Resolución Jefatural N° 00092-2024-MIDAGRI-DVDAFIR/PSI-UGIRD

Lima, 09 de octubre de 2024

ARTÍCULO PRIMERO. - APROBAR administrativamente la MODIFICACION del expediente técnico de saldo de obra del proyecto: “**MEJORAMIENTO DE LA INFRAESTRUCTURA DE RIEGO DEL CANAL LATERAL N 24, MARGEN DERECHA IRRIGACIÓN SISA, DISTRITO DE SAN RAFAEL, PROVINCIA DE BELLAVISTA, REGIÓN SAN MARTÍN**” - CUI N° 2134653, dichas modificaciones se tienen según cuadro siguiente:

Figura 01 (FOLIO 855 – RJ 160-2023- MIDAGRI-DVDAFIR/PSI-UGIRD).

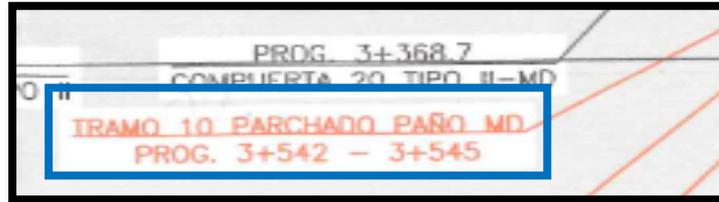
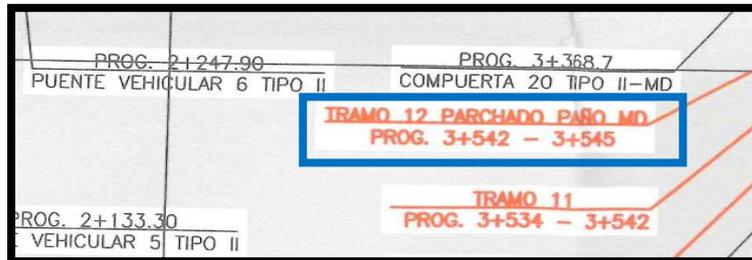
- **PLANO N° 02 de 03, PLANO CLAVE, CODIGO PC-01 (FOLIO 855 – RJ 160-2023-MIDAGRI-DVDAFIR/PSI-UGIRD).**
 - En el Plano Clave – PC-01 dice: TRAMO 10 PARCHADO PAÑO MD, PROG. 3+542 – 3+545 (Figura 01).

Debe decir: TRAMO 12 PARCHADO PAÑO MD, PROG. 3+542 – 3+545 (Figura 02).

Figura 03 (Plano PC-01 Anexo a la CARTA 1152024-JARC-CONSUL)

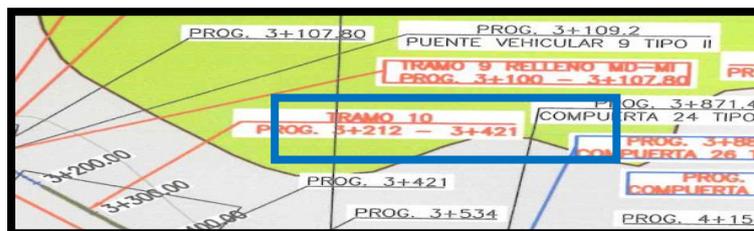
- En el Plano Clave – PC-01 debe decir: **TRAMO 10, PROG. 3+212 – 3+421** (Figura 03), que no aparece en el Plano Clave PC-01 de la RJ 160-2023- MIDAGRI-DVDAFIR/PSI-UGIRD.

Figura 05 (FOLIO 855 – RJ 160-2023- MIDAGRI-DVDAFIR/PSI-UGIRD).

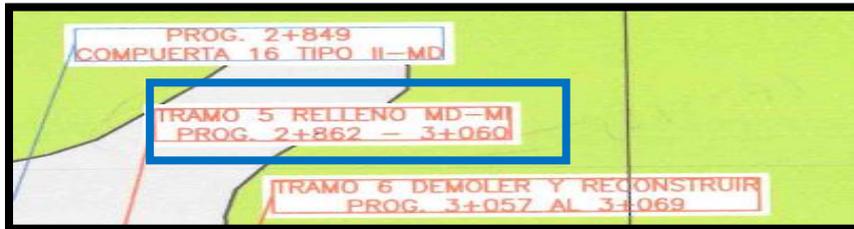
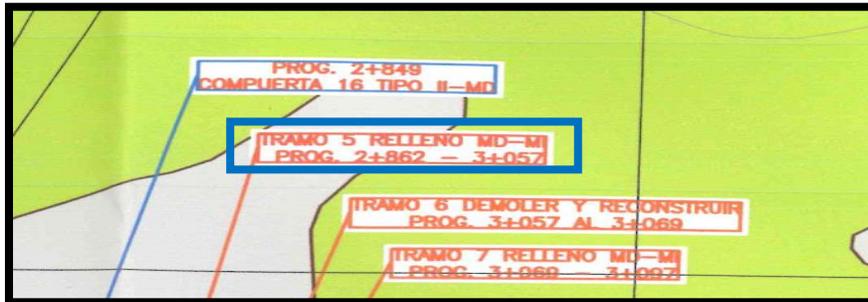
- En el Plano Clave – PC-01 dice: TRAMO 5 RELLENO MD-MI, PROG. 2+862 – 3+060 (Figura 05).

Debe decir: TRAMO 5 RELLENO MD-MI, PROG. 2+862 – 3+057 (Figura 06).

Figura 08 (Plano PPL-04 Anexo a la CARTA 1152024-JARC-CONSUL)

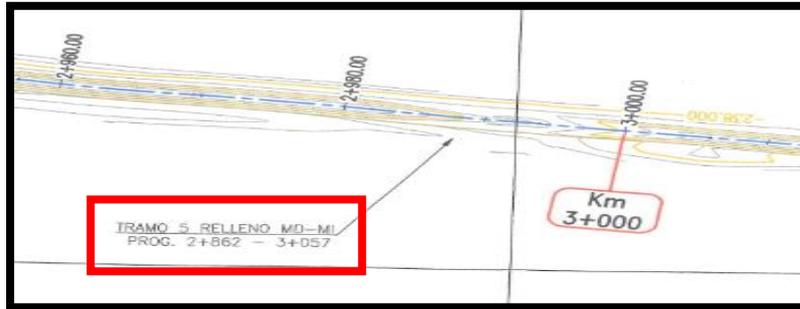
- PLANO N° 06 DE 18, PLANTA Y PERFIL LONGITUDINAL, TRAMO V-VI-VII-VIII-IX, PROGRESIVA 2+862.00 A 3+107.80, CODIGO PPL-04. (FOLIO 848 – RJ 160-2023- MIDAGRI-DVDAFIR/PSI-UGIRD).
- En Planta – PPL-04 dice: TRAMO 5 RELLENO MD-MI, PROG. 2+862 – 3+060 (Figura 07).

Debe decir: TRAMO 5 RELLENO MD-MI, PROG. 2+862 – 3+057 (Figura 08).

Figura 13 (FOLIO 845 – RJ 160-2023- MIDAGRI-DVDAFIR/PSI-UGIRD).

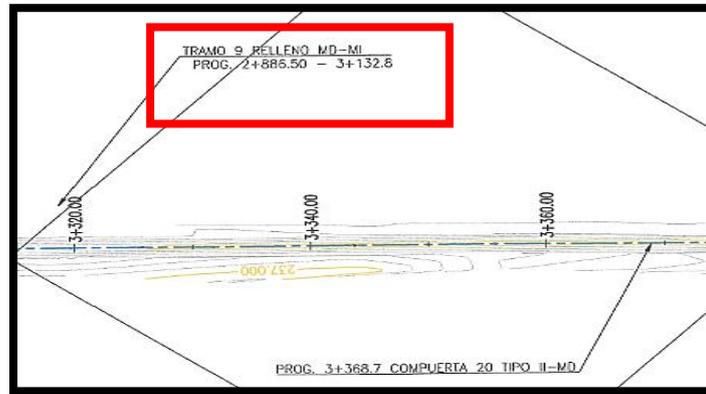
- En Planta – PPL-05 dice: TRAMO 09 RELLENO MD - MI, PROG 2+886.50 – 3+132.8 (Figura 13).

Debe decir: TRAMO 10 RELLENO MD - MI, PROG 3+212 – 3+421 (Figura 14).

Figura 15 (Plano PPL-06 Anexo a la CARTA 1152024-JARC-CONSUL)

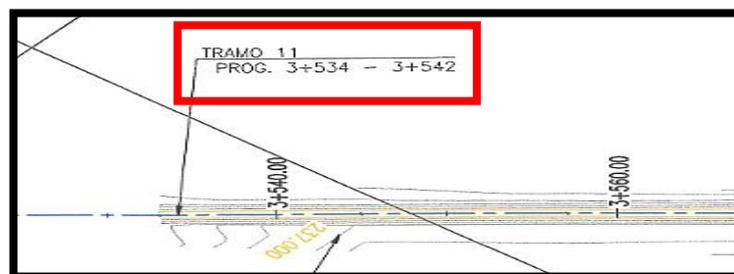
- En Planta – PPL-06 debe decir: **TRAMO 11, PROG. 3+534 – 3+542** (Figura 15), que no aparece en Planta – PPL-06 de la RJ 160-2023- MIDAGRI-DVDAFIR/PSI-UGIRD.

Figura 16 (FOLIO 843 – RJ 160-2023- MIDAGRI-DVDAFIR/PSI-UGIRD).

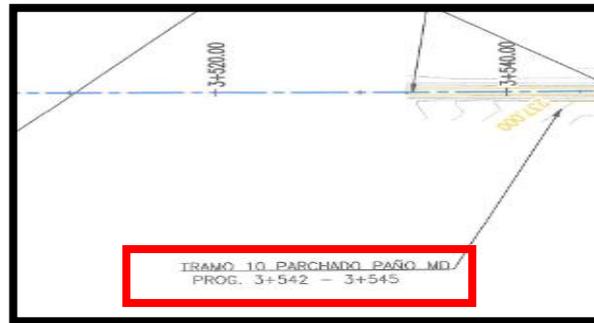
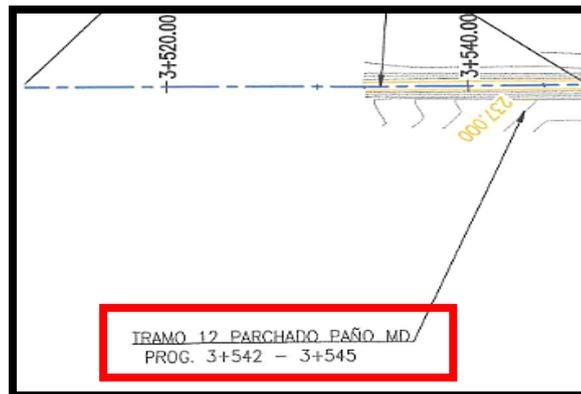
- En Planta – PPL-06 dice: **TRAMO 10 PARCHADO PAÑO MD, PROG 3+542 – 3+545** (Figura 16).

Debe decir: TRAMO 12 PARCHADO PAÑO MD, PROG 3+542 – 3+545 (Figura 17).

Figura 18 (FOLIO 843 – RJ 160-2023- MIDAGRI-DVDAFIR/PSI-UGIRD).

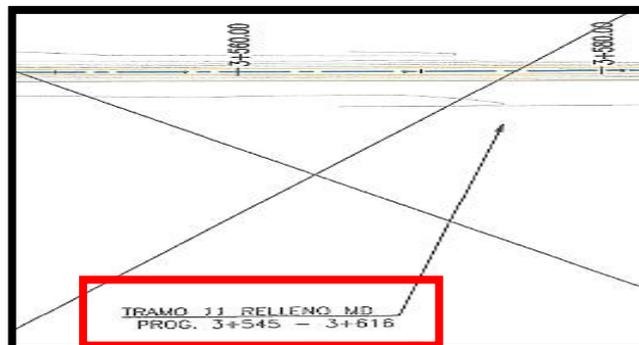
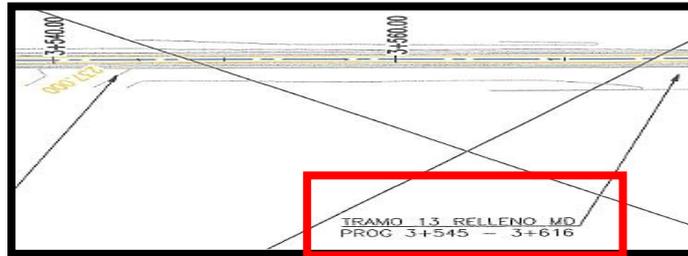
- En Planta – PPL-06 dice: TRAMO 11 RELLENO MD, PROG 3+545 – 3+616 (Figura 18).

Debe decir: TRAMO 13 RELLENO MD, PROG 3+545 – 3+616 (Figura 19).

Figura 20 (Plano PPL-08 Anexo a la CARTA 1152024-JARC-CONSUL)

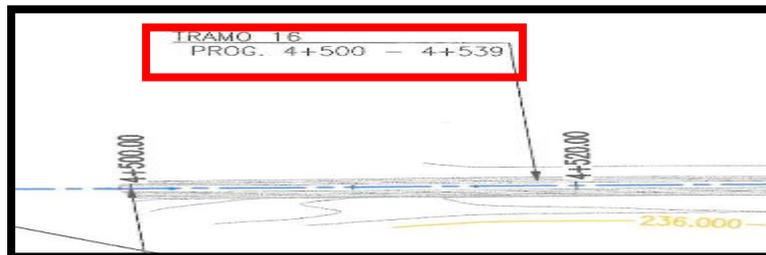
- PLANO N° 15 DE 18, PLANTA Y PERFIL LONGITUDINAL, TRAMO XVI-XVII-XVIII-IXX, PROGRESIVA 4+500.00 A 4+658.00, CODIGO PPL-08. (FOLIO 839 – RJ 160-2023- MIDAGRI-DVDAFIR/PSI-UGIRD).
- En Planta – PPL-08 debe decir: **TRAMO 16, PROG. 4+500 – 5+539** (Figura 20), que no aparece en Planta – PPL-08 de la RJ 160-2023- MIDAGRI-DVDAFIR/PSI-UGIRD.

Figura 21 (FOLIO 839 – RJ 160-2023- MIDAGRI-DVDAFIR/PSI-UGIRD)

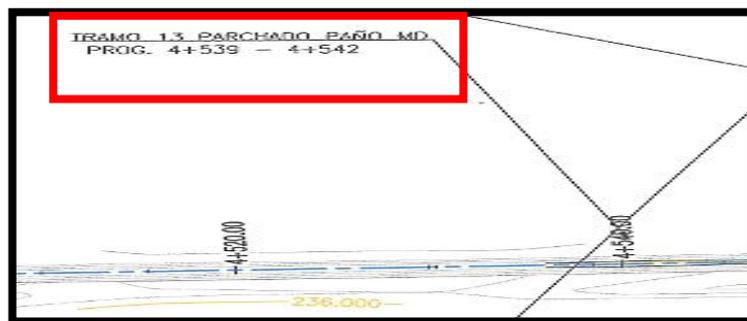
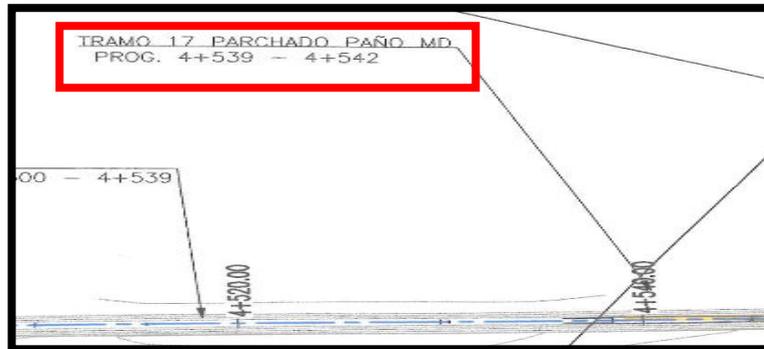
- En Planta – PPL-08 dice: **TRAMO 13 PARCHADO PAÑO MD, PROG 4+539 – 4+542**(Figura 21).

Debe decir: **TRAMO 17 PARCHADO PAÑO MD, PROG 4+539 – 4+542** (Figura 22).

Figura 23 (FOLIO 839 – RJ 160-2023- MIDAGRI-DVDAFIR/PSI-UGIRD)

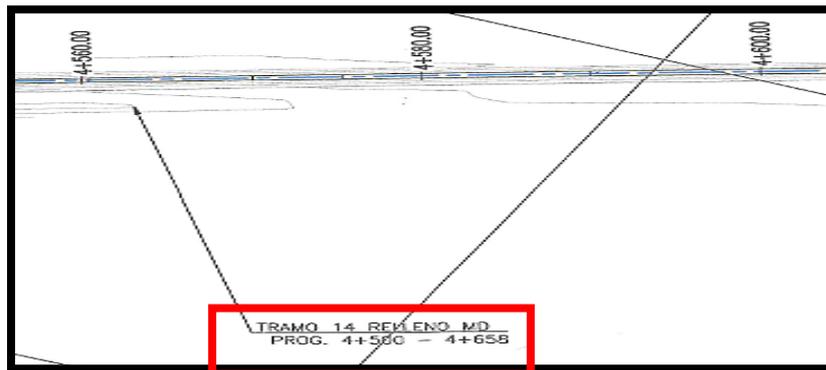
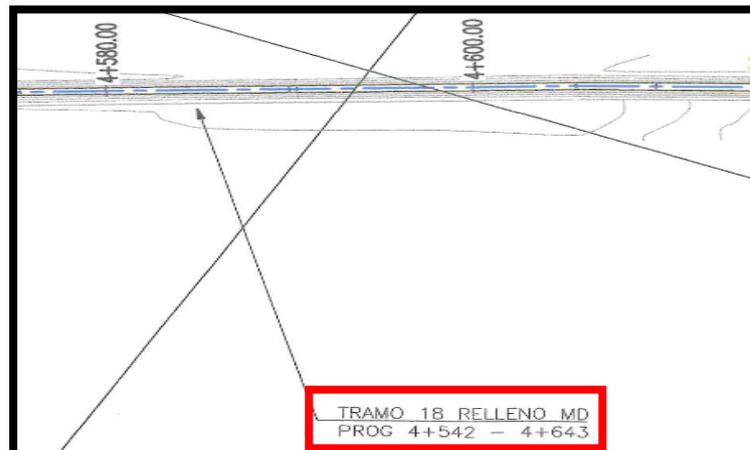
- En Planta – PPL-08 dice: TRAMO 14 RELLENO MD, PROG 4+500 – 4+658 (Figura 23).

Debe decir: TRAMO 18 RELLENO MD, PROG 4+542 – 4+643 (Figura 24).

Figura 25 (FOLIO 839 – RJ 160-2023- MIDAGRI-DVDAFIR/PSI-UGIRD)

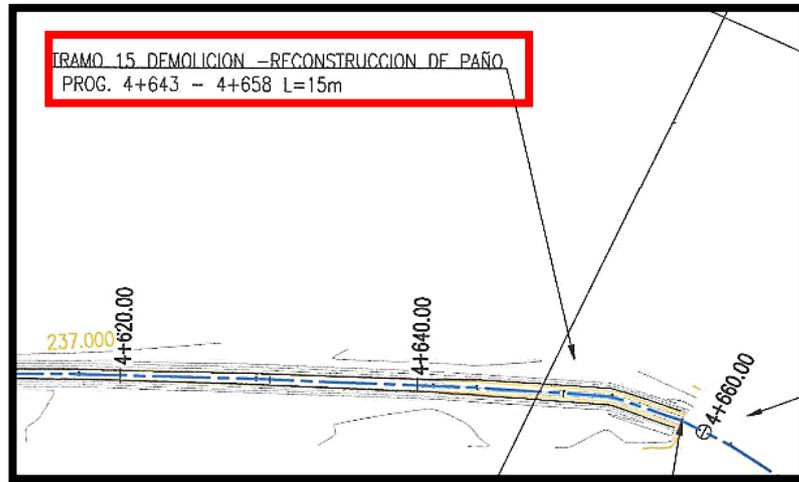
- En Planta – PPL-08 dice: TRAMO 15 DEMOLICION – RECONSTRUCCION DE PAÑO, PROG 4+643 – 4+658 L=15m (Figura 25).

Debe decir: TRAMO 19 DEMOLICION – RECONSTRUCCION DE PAÑO, PROG 4+643 – 4+658 L=15m (Figura 26).

Figura 27 (FOLIO 839 – RJ 160-2023- MIDAGRI-DVDAFIR/PSI-UGIRD)

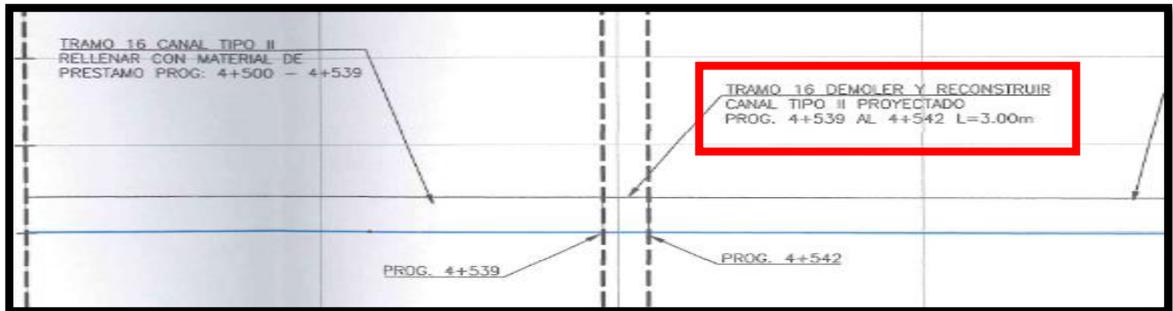
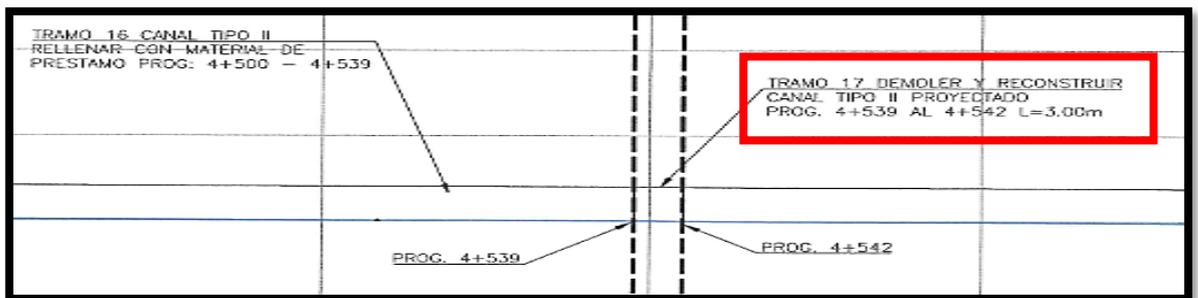
- En Perfil Longitudinal – PPL-08 dice: TRAMO 16 DEMOLER Y RECONSTRUIR – CANAL TIPO II PROYECTADO, PROG 4+539 – 4+542 L=3.00m (Figura 27).

Debe decir: TRAMO 17 DEMOLER Y RECONSTRUIR – CANAL TIPO II PROYECTADO, PROG 4+539 – 4+542 L=3.00m (Figura 28).

Figura 29 (FOLIO 839 – RJ 160-2023- MIDAGRI-DVDAFIR/PSI-UGIRD)

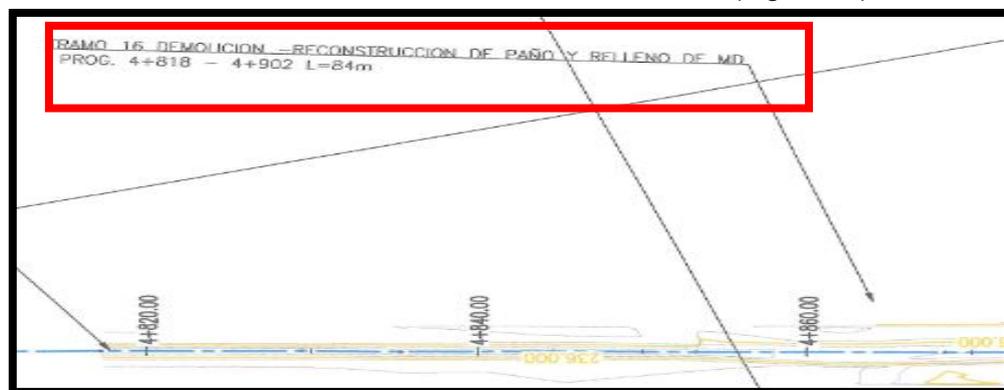
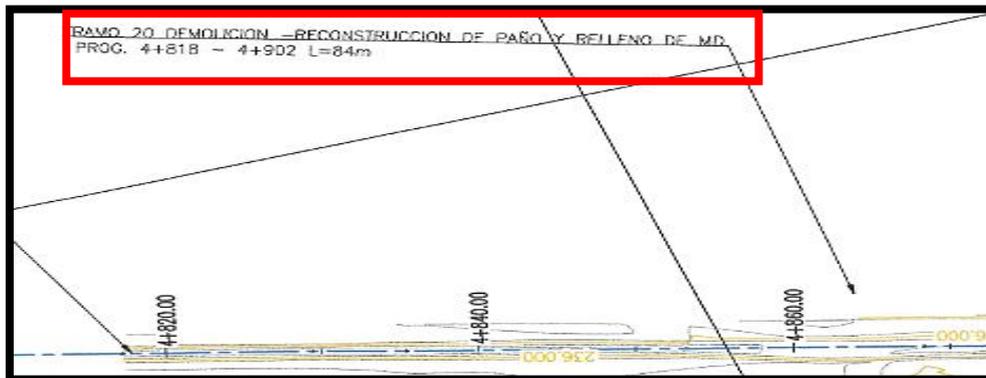
- PLANO N° 17 DE 18, PLANTA Y PERFIL LONGITUDINAL, TRAMO XX, PROGRESIVA 4+818.00 A 4+902.00, CODIGO PPL-09. (FOLIO 837 – RJ 160-2023- MIDAGRI-DVDAFIR/PSI-UGIRD)
- En Planta – PPL-09 dice: TRAMO 16 DEMOLICION – RECONSTRUCCION DE PAÑO Y RELLENO DE MD, PROG 4+818 – 4+902 L=84m (Figura 29).

Debe decir: TRAMO 20 DEMOLICION – RECONSTRUCCION DE PAÑO Y RELLENO DE MD, PROG 4+818 – 4+902 L=84m (Figura 30).

Figura 01 (FOLIO 855 – RJ 160-2023- MIDAGRI-DVDAFIR/PSI-UGIRD).

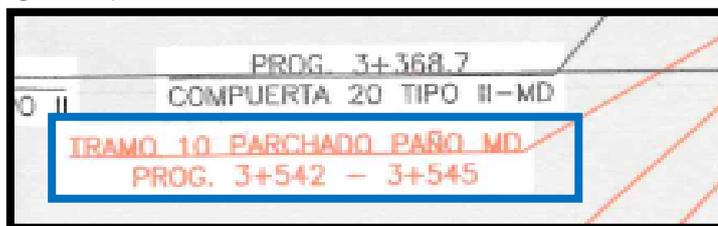
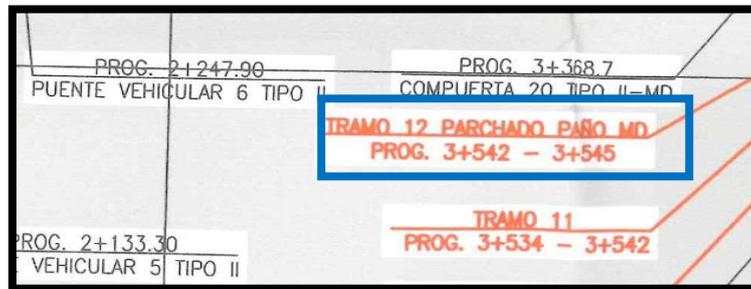
- **PLANO N° 02 de 03, PLANO CLAVE, CODIGO PC-01 (FOLIO 855 – RJ 160-2023-MIDAGRI-DVDAFIR/PSI-UGIRD).**
- En el Plano Clave – PC-01 dice: TRAMO 10 PARCHADO PAÑO MD, PROG. 3+542 – 3+545 (Figura 01).

Debe decir: TRAMO 12 PARCHADO PAÑO MD, PROG. 3+542 – 3+545 (Figura 02).

Figura 04 (Plano PC-01 Anexo a la CARTA 1152024-JARC-CONSUL)

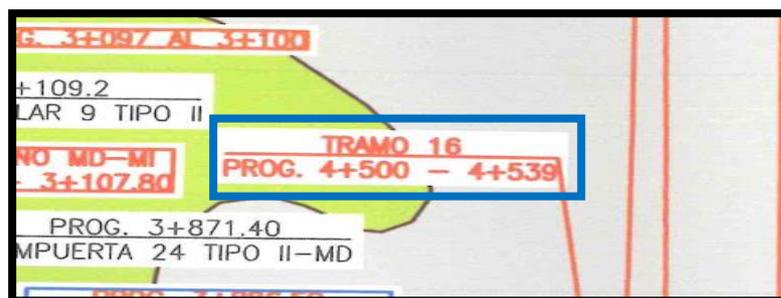
- En el Plano Clave – PC-01 debe decir: **TRAMO 16, PROG. 4+500 – 4+539** (Figura 04), que no aparece en el Plano Clave PC-01 de la RJ 160-2023- MIDAGRI-DVDAFIR/PSI-UGIRD.

Figura 05 (FOLIO 855 – RJ 160-2023- MIDAGRI-DVDAFIR/PSI-UGIRD).

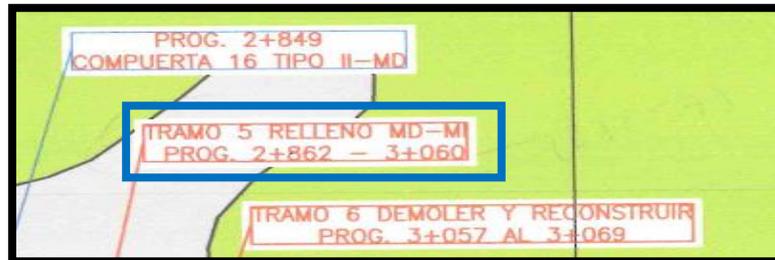
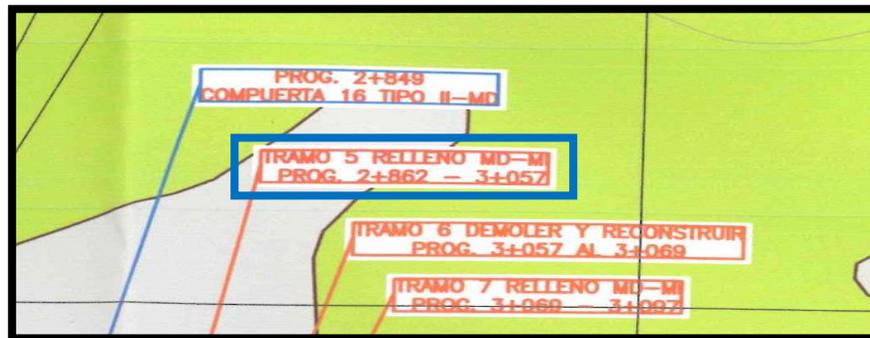
- En el Plano Clave – PC-01 dice: TRAMO 5 RELLENO MD-MI, PROG. 2+862 – 3+060 (Figura 05).

Debe decir: TRAMO 5 RELLENO MD-MI, PROG. 2+862 – 3+057 (Figura 06).

Figura 09 (Plano PPL-04 Anexo a la CARTA 1152024-JARC-CONSUL)

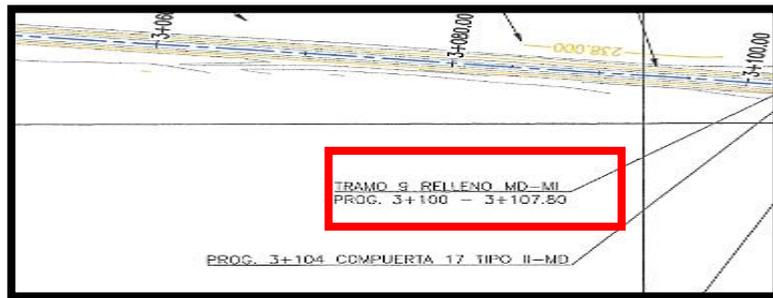
- En Planta – PPL-04 debe decir: **TRAMO 09, PROG. 3+100 – 3+107.80** (Figura 09), que no aparece en Planta – PPL-04 de la RJ 160-2023- MIDAGRI-DVDAFIR/PSI-UGIRD.

Figura 13 (FOLIO 845 – RJ 160-2023- MIDAGRI-DVDAFIR/PSI-UGIRD).

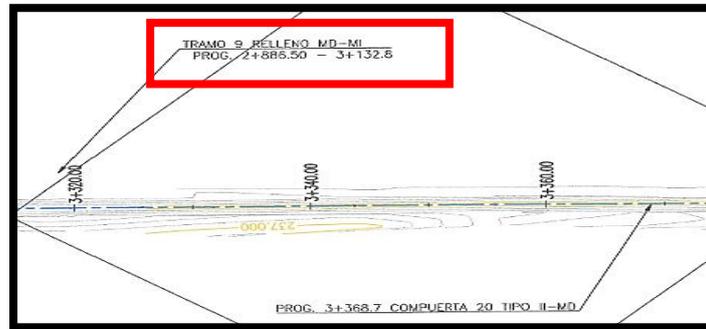
- En Planta – PPL-05 dice: TRAMO 09 RELLENO MD - MI, PROG 2+886.50 – 3+132.8 (Figura 13).

Debe decir: TRAMO 10 RELLENO MD - MI, PROG 3+212 – 3+421 (Figura 14).

Figura 15 (Plano PPL-06 Anexo a la CARTA 1152024-JARC-CONSUL)

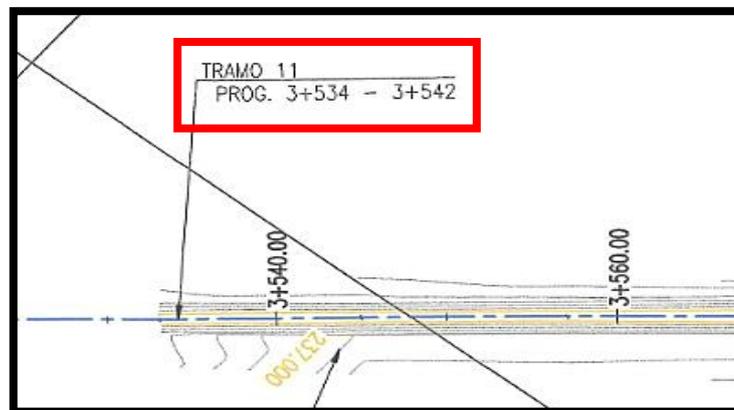
- En Planta – PPL-06 debe decir: TRAMO 11, PROG. 3+534 – 3+542 (Figura 15), que no aparece en Planta – PPL-06 de la RJ 160-2023- MIDAGRI-DVDAFIR/PSI-UGIRD.

Figura 16 (FOLIO 843 – RJ 160-2023- MIDAGRI-DVDAFIR/PSI-UGIRD).

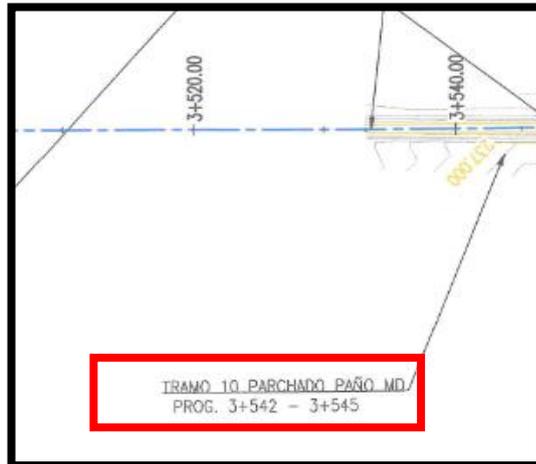
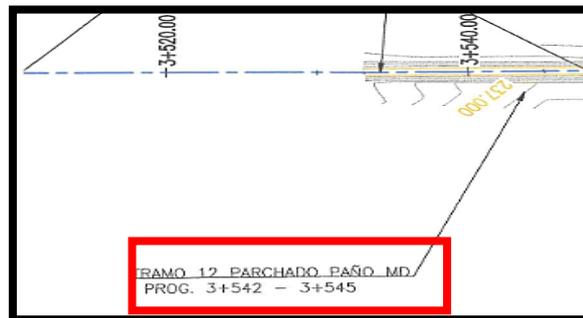
- En Planta – PPL-06 dice: TRAMO 10 PARCHADO PAÑO MD, PROG 3+542 – 3+545 (Figura 16).

- Debe decir: TRAMO 12 PARCHADO PAÑO MD, PROG 3+542 – 3+545 (Figura 17).

Figura 18 (FOLIO 843 – RJ 160-2023- MIDAGRI-DVDAFIR/PSI-UGIRD).

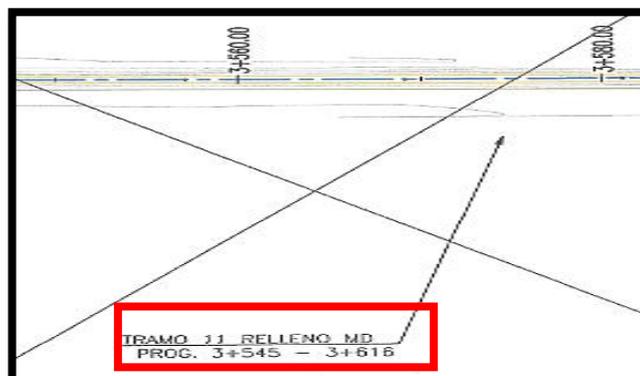
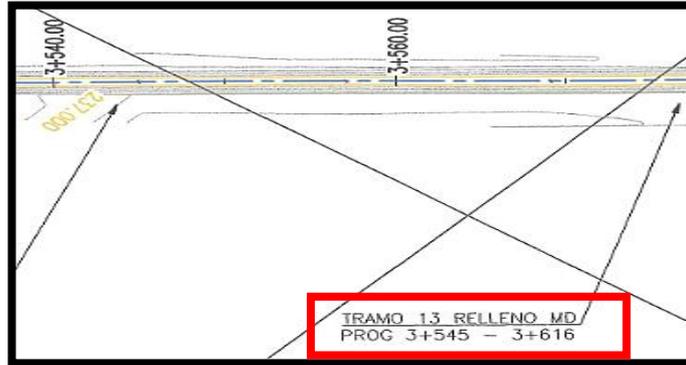
- En Planta – PPL-06 dice: TRAMO 11 RELLENO MD, PROG 3+545 – 3+616 (Figura 18).

Debe decir: TRAMO 13 RELLENO MD, PROG 3+545 – 3+616 (Figura 19).

Figura 20 (Plano PPL-08 Anexo a la CARTA 1152024-JARC-CONSUL)

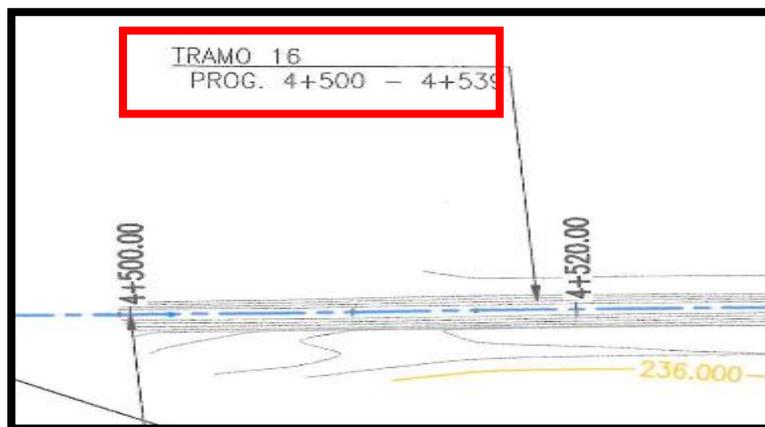
- En Planta – PPL-08 debe decir: **TRAMO 16, PROG. 4+500 – 5+539** (Figura 20), que no aparece en Planta – PPL-08 de la RJ 160-2023- MIDAGRI-DVDAFIR/PSI-UGIRD.

Figura 21 (FOLIO 839 – RJ 160-2023- MIDAGRI-DVDAFIR/PSI-UGIRD)

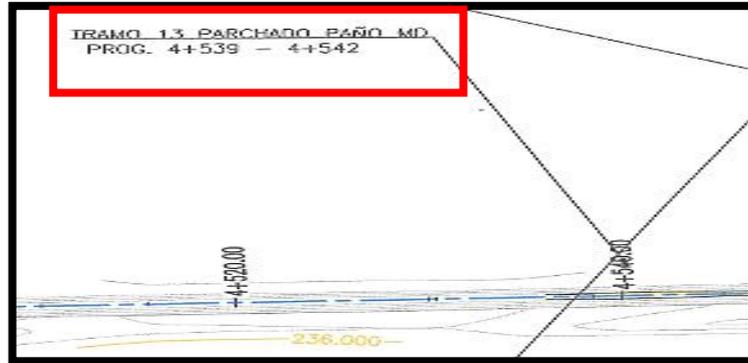
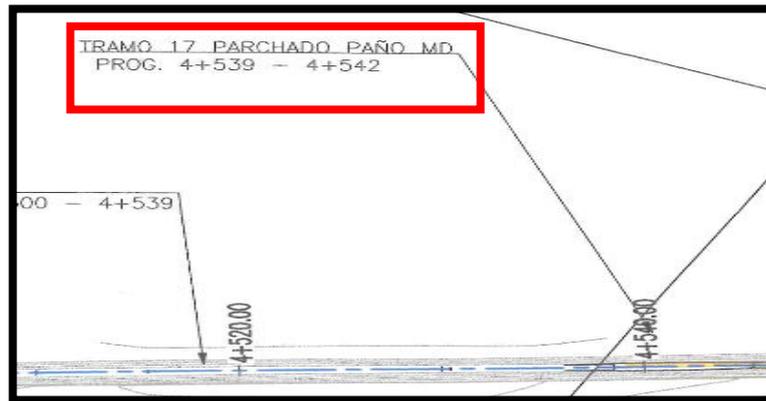
- En Planta – PPL-08 dice: **TRAMO 13 PARCHADO PAÑO MD, PROG 4+539 – 4+542**(Figura 21).

Debe decir: TRAMO 17 PARCHADO PAÑO MD, PROG 4+539 – 4+542 (Figura 22).
